Rapport de l'Inspection des installations classées

Visite d'inspection du 27/07/2023

CARREFOUR CRETEIL

Références : DRIAT-IF/UD94/PRAU/LO/2024/N°217GR
Code AIOT : 0007403227

Annexe 1 – Planche photographique

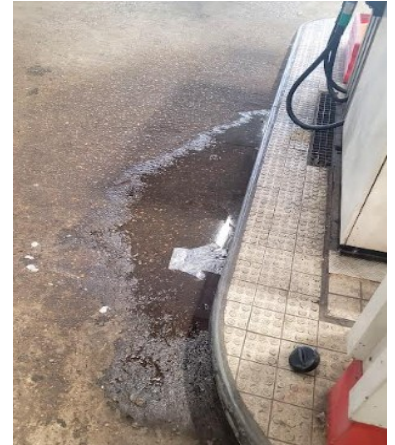
- Non propreté de l'installation :

- Mauvais état du réseau de collecte des eaux pluviales :
